Hochwasserschutz Rheintaler Binnenkanal

Verwaltungsrechtliche Verträge

20. Januar 2022

FRAGENBEANTWORTUNG

Einstauprozess

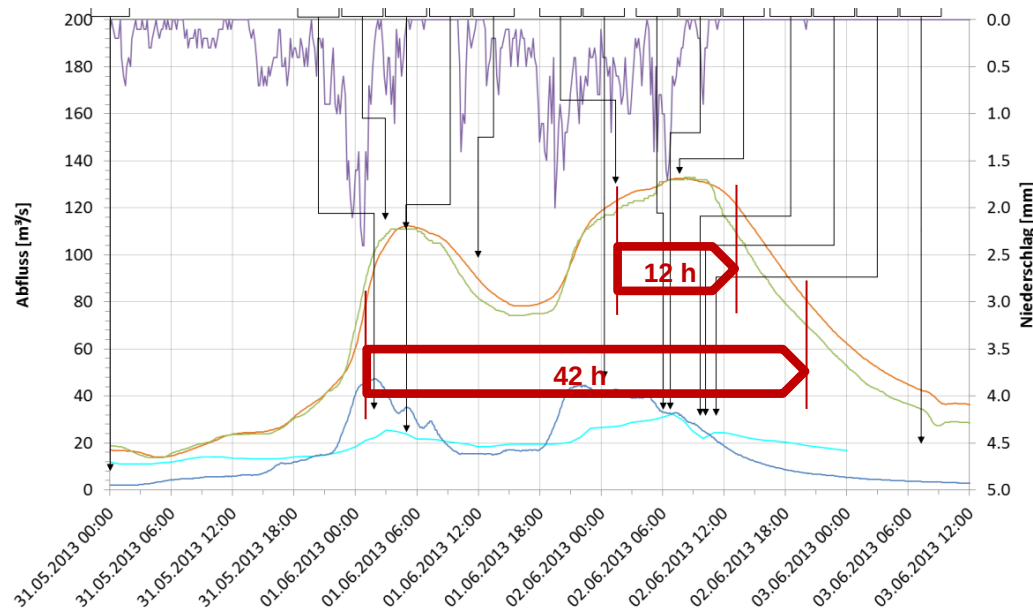
- Was passiert bei einem Zufluss ab $95 \text{ m}^3/\text{s}$, ist dann sofort mit Überschwemmungen zu rechnen im Komp. 1?
 - > Der Überflutungsprozess entwickelt sich sukzessive an den einzelnen Schwachstellen. Das Kompartiment 1 springt am Anfang via Zapfenbach auf der östlichen Seite an. Zu einem späteren Zeitpunkt erfolgt eine Überschwemmung der westlichen Seite. Bei weitgehender Füllung des Kompartiments 1 folgt das Kompartiment 2 resp. das Kompartiment 3.
- Kann eine Aussage getroffen werden, wieviel m^3 Stauvolumen das Kompartiment 1 hat?
 - > Das Stauvolumen hängt von der Einstauhöhe ab. Bei einem HQ100 und einer Staukote von 406.50 müM beträgt das Stauvolumen ca. 275'000 m^3 .

Einstauprozess

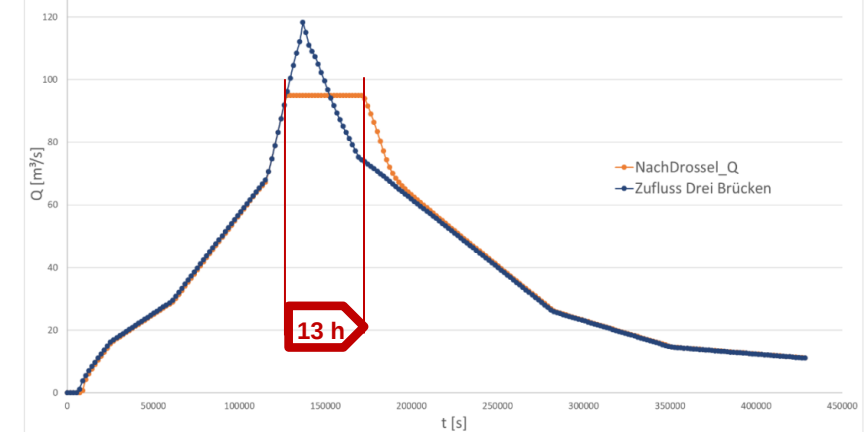
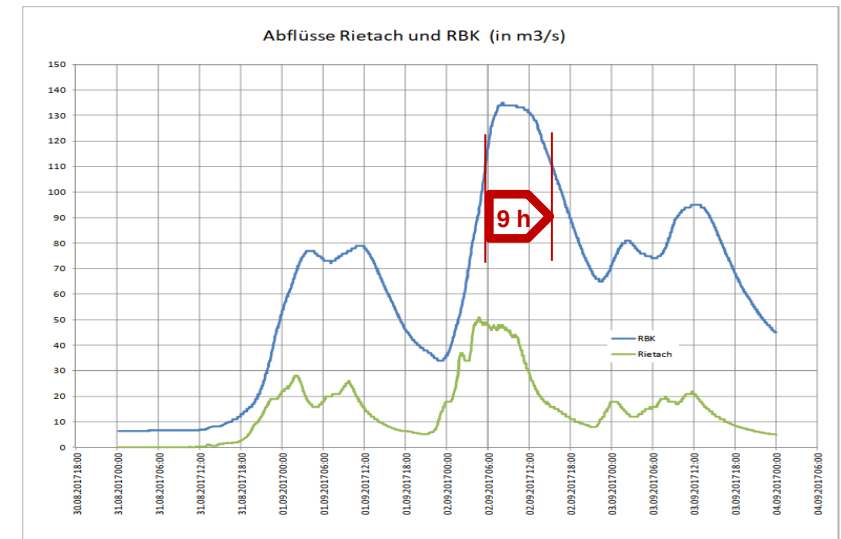
- Wie lange dauerte die max. Hochwasserlast, Anzahl Stunden mit Maximalabfluss, in den vergangenen Hochwasserjahren?

Meliorationsleitungen

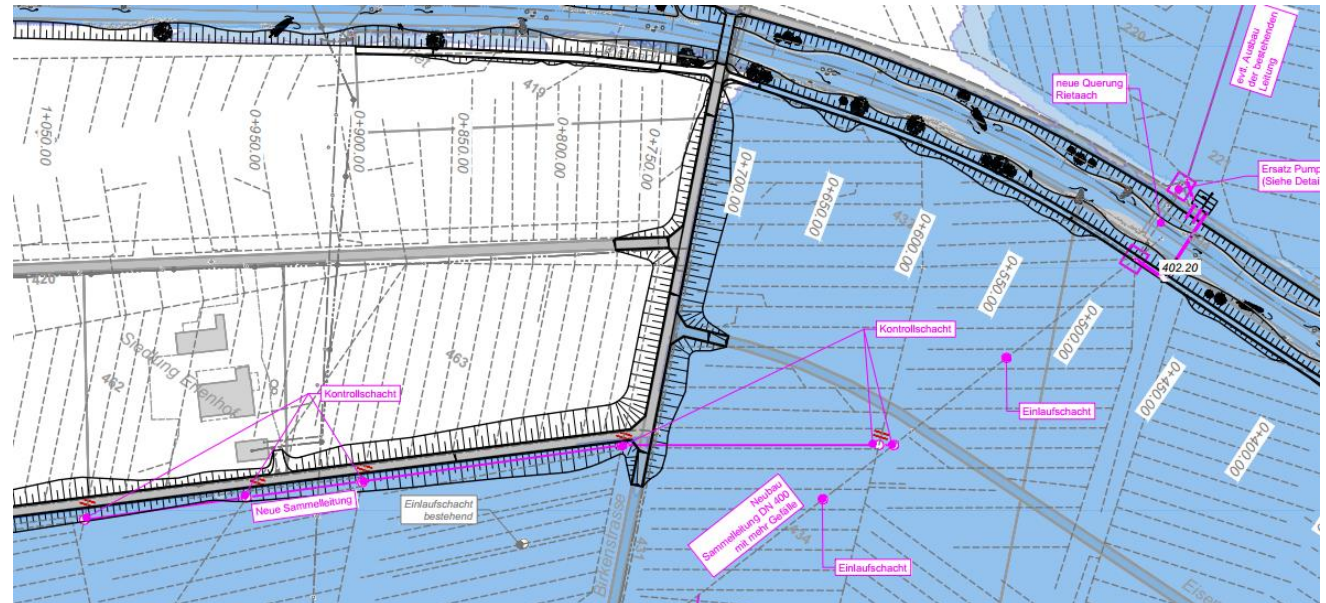
- Das Kompartiment 3 bei Noldi Halter ist in einer Tieflage, dort gab es immer grosse Seen auch wenn noch keine Überschwemmung vorhanden ist. Was passiert mit dieser Fläche wenn z.B. Komp. 1 überflutet ist, gibt es Rückstau in den Drainageleitungen infolge dessen?
 - > Die Drainagen aus dem Gebiet Erlenhof werden von der Einstaufläche entkoppelt. Die Entwässerung erfolgt über eine Sammelleitung direkt zum PW Auerriet.

Meliorationsleitungen

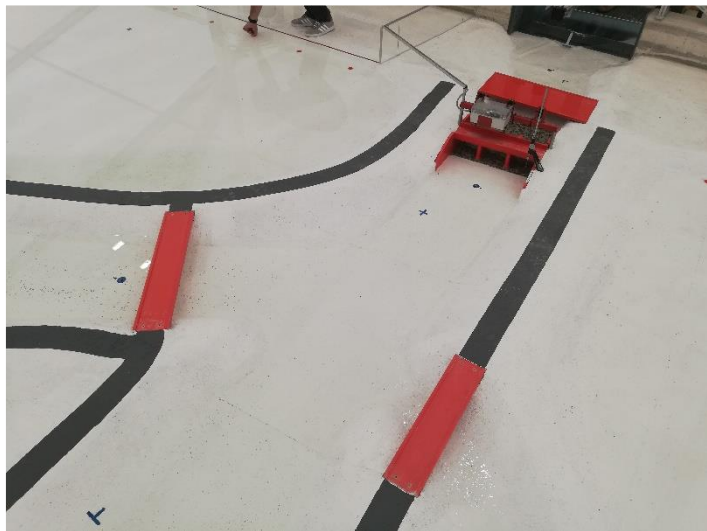
- Wie lange läuft das Pumpwerk Auerriet wenn eingestaut wird?
 - > Das PW Auerriet und auch die Entwässerungsschächte kommen in Betrieb, sobald die Rietaach und der RBK nicht mehr eingestaut sind resp. nicht mehr ausufern.
- Bei welcher Überflutung schaltet das Pumpwerk Auerriet ab?
 - > Das gilt es im Detail noch zu definieren
- Welche Pumpen laufen permanent bei Hochwasser?
 - > Das genaue Pumpregime gilt es noch zu bestimmen. Bei Hochwasser werden entsprechend dem anfallenden Wasser die erforderlichen Pumpleistungen aufgeschaltet (bis 600 l/s).
